ITINERARIO RAGUSA-CATANIA

Collegamento viario compreso tra lo Svincolo della S.S. 514 "di Chiaramonte" con la S.S. 115 e lo Svincolo della S.S. 194 "Ragusana"

**ELABORATI GENERALI - INTERO INTERVENTO
ELABORATI DI INSIEME**

Fascicolo dei pareri acquisiti sul progetto definitivo

SCHEMA SVINCOLO 3

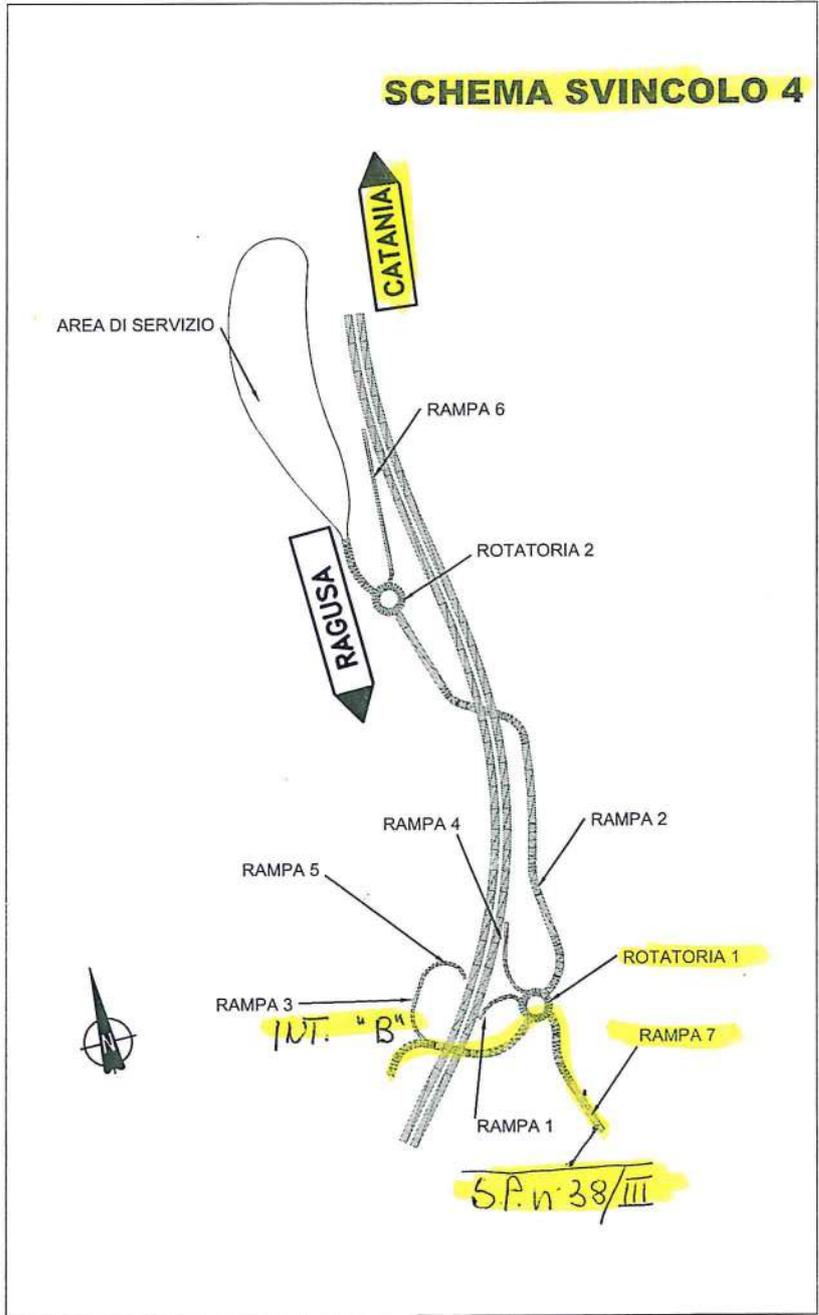
Pertanto, alla luce delle superiori considerazioni, questo Ufficio, nel prendere atto di quanto contenuto negli elaborati progettuali esaminati, per quanto di competenza, esprime parere favorevole di massima alla realizzazione delle sole opere che interessano le strade di competenza della Città Metropolitana di Catania.

Per la realizzazione delle opere, dovrà essere acquisita la necessaria autorizzazione di questa Città Metropolitana di Catania, a seguito di regolare istanza, una per ogni strada interessata, con allegato il progetto esecutivo di tutte le opere da realizzare nella sede stradale, con allegato lo schema di convenzione per la successiva cessione di tutte le opere a titolo gratuito a questo Ente, previa definizione di tutti gli adempimenti tecnico-amministrativi, compreso anche la stipula di una polizza fideiussoria a garanzia della regolare esecuzione dei lavori, in conformità alle disposizioni regolamentari.
